【公報種別】特許法第17条の2の規定による補正の掲載

【公開番号】特開2008-241748(P2008-241748A)

【手続補正書】

【提出日】平成21年3月13日(2009.3.13)

【図4】

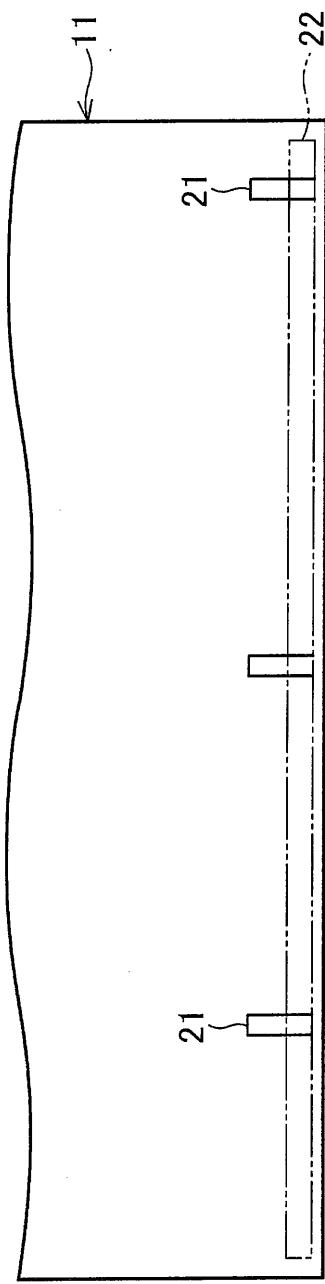
## 【補正対象書類名】図面

## 【補正対象項目名】図4

## 【補正方法】変更

【図5】

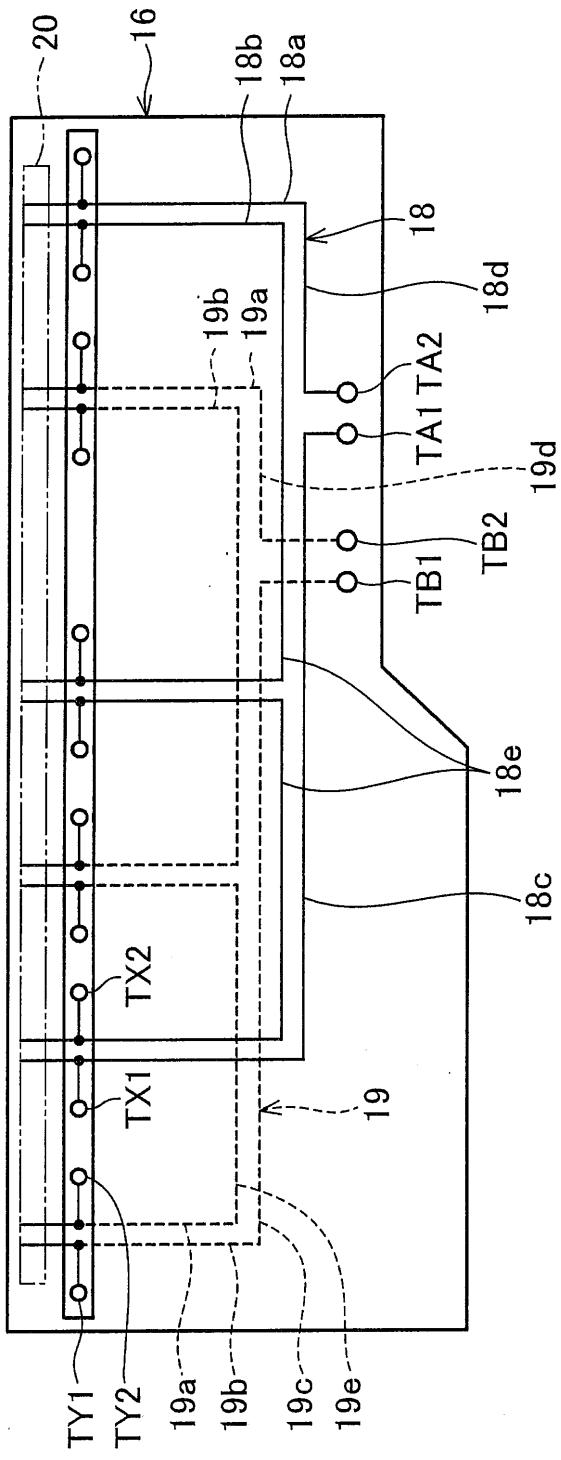
【補正対象書類名】図面

【補正対象項目名】図5

【補正方法】変更
